# ABWÄGUNG ZU DEN BEHÖRDEN UND TÖB

zur 79. Flächennutzungsplanänderung  
„Freiflächenphotovoltaik/Windenergie  
östlich von Puffendorf“

Stadt Baesweiler

Februar 2025

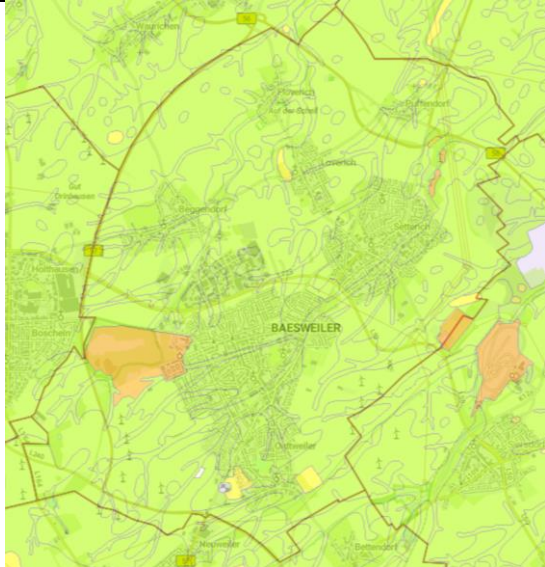
Stellungnahmen	Abwägungsvorschläge	Beschlussvorschläge
Bitte prüfen Sie, welche nachfolgend geschilderten Sachverhalte auf Ihr Vorhaben zutreffen und welche Erfordernisse sich dadurch ergeben.		
<b>15.1.2 1. Prüfung von Grunddaten, straßenrechtlichen Verboten und Beschränkungen</b>		
<p>Erschließung des Gebietes/Vorhabens direkt oder indirekt über Landes- oder Bundesstraße</p> <p>Der Verlauf von Bundes- und Landesstraßen in Nordrhein-Westfalen kann der Website <a href="http://www.nwsib-online.nrw.de">www.nwsib-online.nrw.de</a> entnommen werden. Bitte prüfen Sie, welcher Abschnitt einer Bundes-/Landesstraßen betroffen ist. Hierbei sind auch straßenbegleitende und unabhängig geführte Fuß- und Radwege zu betrachten.</p> <p>Um das Ziel der Mobilitätswende zu erreichen, sind alle Baulastträger gehalten, Anlagen für Zufußgehende und Radfahrende zu errichten soweit nicht vorhanden. Um dieses Ziel zu erreichen, benötigt der Landesbetrieb die Unterstützung der Gebietskörperschaften. Wenn eine Bauleitplanung an eine Bundes- oder Landesstraße angrenzt, an der keine oder nicht ausreichende Geh-/Radwege vorhanden sind, ist eine planerische Berücksichtigung einer Verkehrsfläche für diese Nebenanlage parallel zum vorhandenen Fahrbahnrand in ausreichender Breite sowie um Schaffung des Baurechtes im Bauleitplanverfahren unabdingbar. Mit diesem Baurecht kann der Landesbetrieb zu einem späteren Zeitpunkt den Geh-/Radweg realisieren.</p> <p>Lage des Gebietes/Vorhabens außerhalb oder innerhalb der festgesetzten Ortsdurchfahrt</p> <p>Die festgesetzten Ortsdurchfahrten (OD) von Bundes- und Landesstraßen in Nordrhein-Westfalen können der Website <a href="http://www.nwsib-online.nrw.de">www.nwsib-online.nrw.de</a> (Reiter: Sichtbarkeiten/Thematische Karten/Ortsdurchfahrten) oder den Amtsblättern der Bezirksregierung Köln entnommen werden. Bitte prüfen Sie, ob der betroffene Abschnitt einer Bundes-/Landesstraßen innerhalb/außerhalb der OD liegt.</p> <p>Einer neuen Zufahrt an freier Strecke (außerhalb der OD) kann nicht zugestimmt werden, da die freie Strecke qua Gesetz nicht der Erschließung dient.</p>	<p>Die Erschließung der Fläche wird auf der nachfolgenden Planungs- bzw. genehmigungsebene bestimmt. Das Plangebiet muss nur zu Bau- und Wartungszwecken erschlossen werden. Durch diese seltenen Ereignisse wird der Verkehrsfluss nicht gestört. Es handelt sich um keine Erschließung im eigentlichen Sinne.</p>	<p>Die Stellungnahme wird zur Kenntnis genommen.</p>

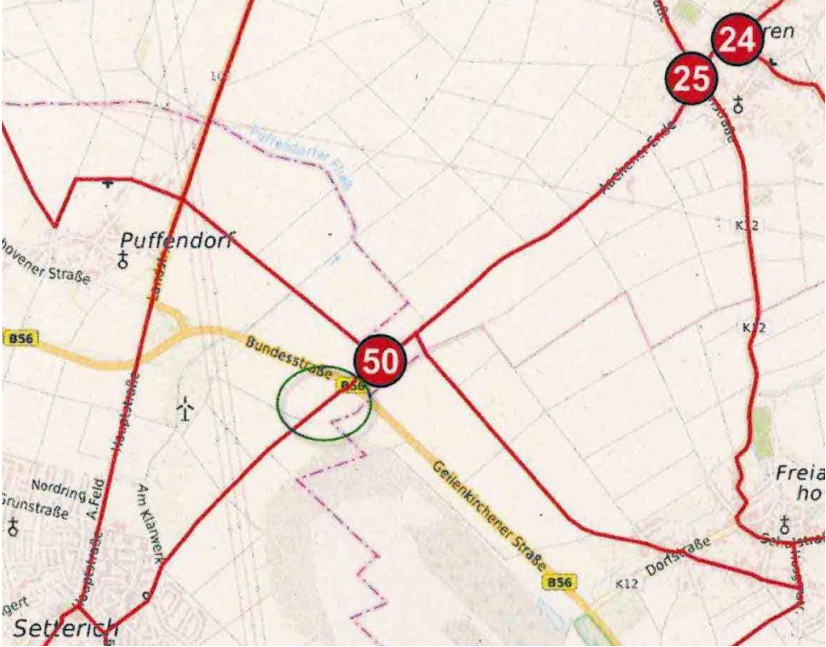
Stellungnahmen	Abwägungsvorschläge	Beschlussvorschläge
<p>und DIN VDE 0185 (vgl. auch ENV 61024-1) einzubeziehen. Anfallende Kosten für notwendig werdende Schutzmaßnahmen gehen zu Lasten des Grundstückseigentümers/des Bauherrn.</p> <p>Wir gehen davon aus, dass die komplette Trägerkonstruktion einschl. Rahmen etc. in einen umfassenden Potentialausgleich - wie oben erläutert - einbezogen und ausreichend geerdet wird.</p> <ul style="list-style-type: none"> <li>• Ob eine Beeinträchtigung der Photovoltaikanlagen durch die elektrischen und magnetischen Felder der Hochspannungsfreileitung möglich ist, kann von unserer Seite nicht beurteilt werden.</li> </ul> <p>Wir bitten Sie, dies mit den Herstellern der Anlagen im Vorfeld abzustimmen.</p> <ul style="list-style-type: none"> <li>• Die Schattenbildung durch eine Hochspannungsfreileitung kann u. E. nach vor Ort eingeschätzt werden. Außerdem besteht die Möglichkeit, die abgeschatteten Flächen anhand des Sonnenverlaufs zu berechnen und die Ertragsminderung zu bestimmen.</li> </ul> <p>In diesem Zusammenhang möchten wir jedoch noch auf Folgendes hinweisen:</p> <ul style="list-style-type: none"> <li>- Insbesondere bei Autohäusern kommt es regelmäßig zu Beschwerden durch herabfallenden Vogelkot auf Fahrzeuge. Diese Fahrzeuge müssen dann gereinigt werden.</li> </ul> <p>Hier sehen wir zumindest partiell langfristig die Beeinträchtigung einer Photovoltaikanlage unter einer Hochspannungsfreileitung.</p> <ul style="list-style-type: none"> <li>• Unter den Leiterseilen einer Hochspannungsfreileitung ist mit Vogelschlag und Eisabwurf zu rechnen.</li> </ul> <p><b>Wir empfehlen deshalb, die Photovoltaik Elemente nicht unterhalb der Hochspannungsfreileitung zu planen.</b></p>

<p>Falls die technischen Randbedingungen die Errichtung einer Photovoltaikanlage erlauben, wird der Abschluss einer Vereinbarung - wie oben bereits erläutert - erforderlich. In dieser Vereinbarung wird u. a.</p> <p>Folgendes stehen:</p> <p>"Dem Grundstückseigentümer ist bekannt, dass die Westnetz GmbH auf Grund der ihr zustehenden Dienstbarkeit die Errichtung der baulichen Anlage nicht zu dulden braucht. Die Westnetz GmbH ist gleichwohl bereit, dem</p>

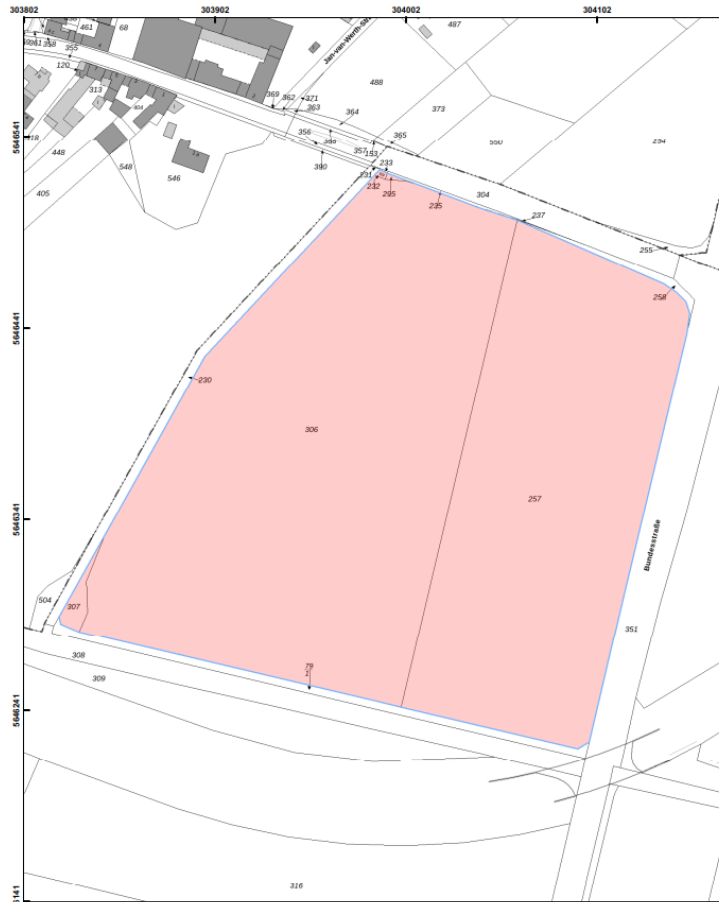
<b>20.1.7 Straßenbau und Radverkehr</b>		
<p>Es bestehen aus straßenbaurechtlicher und straßenverkehrsrechtlicher Sicht Bedenken zum o. g. Projekt, soweit S 64 als Baulastträger und/oder Straßenverkehrsbehörde zuständig ist.</p> <p>Im städteregionalen Radroutennetz ist eine Radroute zwischen Ederen und Setterich mit einer Radwegweisung ausgewiesen, die u.a. über den Wirtschaftsweg auf dem Flurstück 345, Flur 3, Gemarkung Puffendorf verläuft (Eigentümer Stadt Baesweiler). Der betroffene Abschnitt ist im nachfolgenden Auszug aus dem Radverkehrsnetz mit dem grünen Oval gekennzeichnet. Die Radroute hat eine wichtige Funktion für die regionale Verbindung Baesweiler - Linnich und für das Knotenpunktsystem.</p> <p>Dieses Flurstück wird von der östlichen der geplanten Flächen für Windenergie und Freiflächenphotovoltaik, die mit S02 gekennzeichnet ist, überlagert.</p>	<p>Detaillierte Regelungen erfolgen im nachfolgenden Bebauungsplan.</p>	<p>Die Stellungnahme wird berücksichtigt.</p>

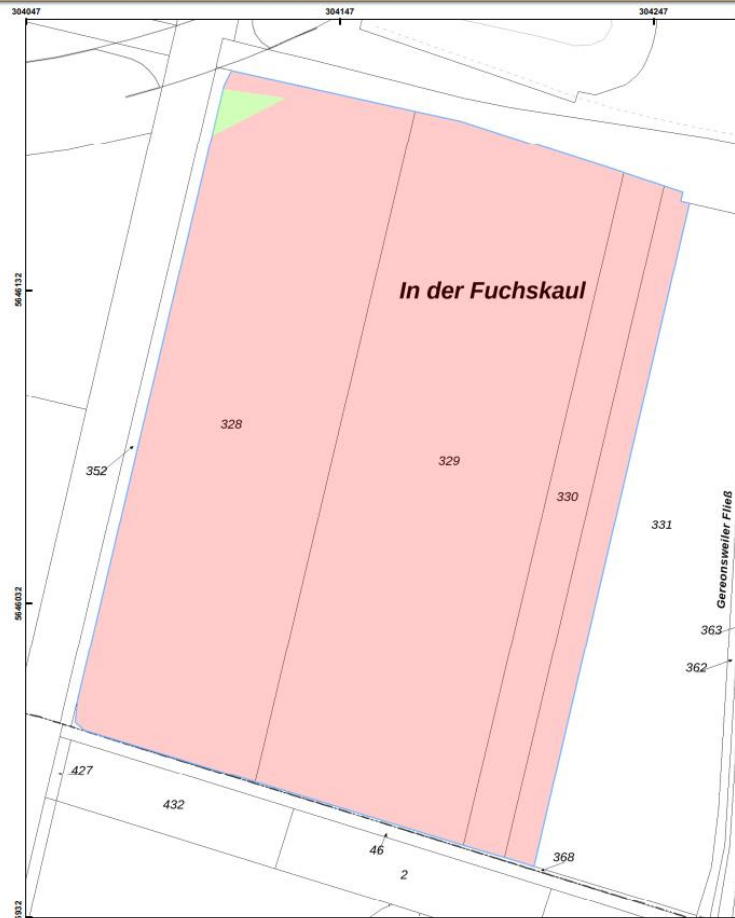
Stellungnahmen	Abwägungsvorschläge	Beschlussvorschläge
<p>Luftbilder aus den Jahren 1939 - 1945 und andere historische Unterlagen liefern Hinweise auf vermehrte Bodenkampfhandlungen und Bombenabwürfe. Ich empfehle eine Überprüfung der zu überbauenden Fläche auf Kampfmittel im ausgewiesenen Bereich der beigefügten Karte.</p> <p>Die Beauftragung der Überprüfung erfolgt über das Formular Antrag auf Kampfmitteluntersuchung .</p> <p>Sofern es nach 1945 Aufschüttungen gegeben hat, sind diese bis auf das Geländenniveau von 1945 abzuschleifen.</p> <p>Erfolgen Spezialtiefbauarbeiten mit erheblichen mechanischen Belastungen wie Rammarbeiten, Pfahlgründungen, Verbauarbeiten etc. empfehle ich eine Bohrlochdetektion. Beachten Sie in diesem Fall den Leitfaden auf unserer Internetseite.</p> <p>Weitere Informationen finden Sie auf meiner Homepage.</p>	<p>Siehe zuvor</p>
